Technische Änderung der 0211120000 SAKS 3 Z/6.3X26

Produktabbildung

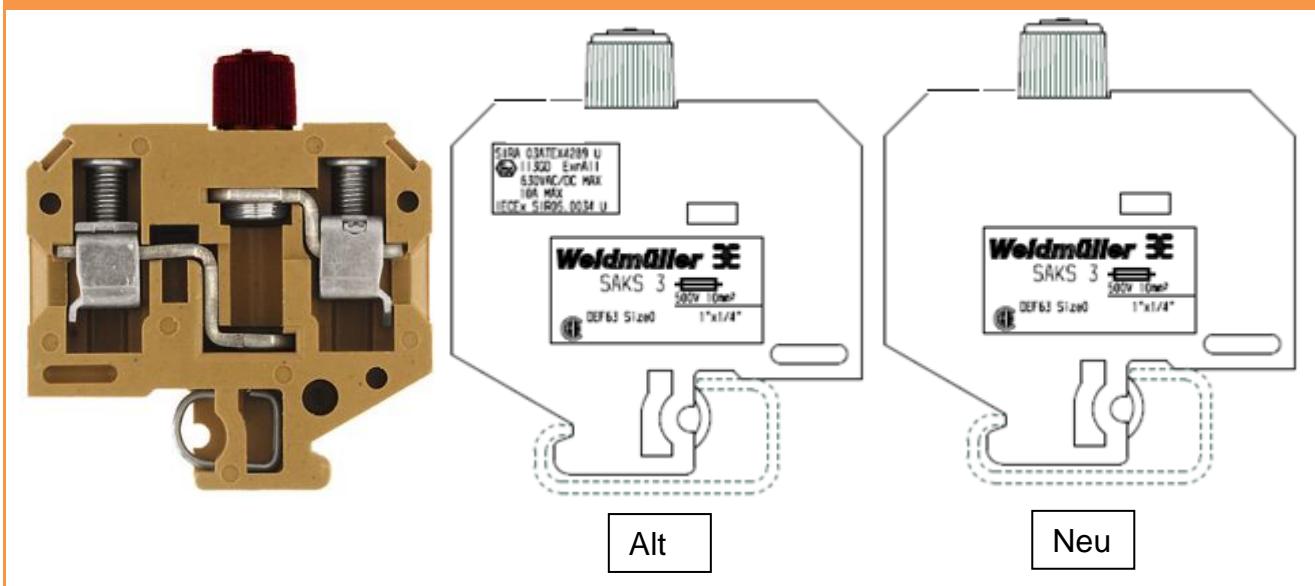
Das Produkt selbst, das Material und die Passform sind davon nicht betroffen. Nur die Ex-Kennzeichnung wird entfernt und somit kann die Sicherungsreihenklemme nicht mehr in Explosionsgefährdeten Bereichen eingesetzt werden.
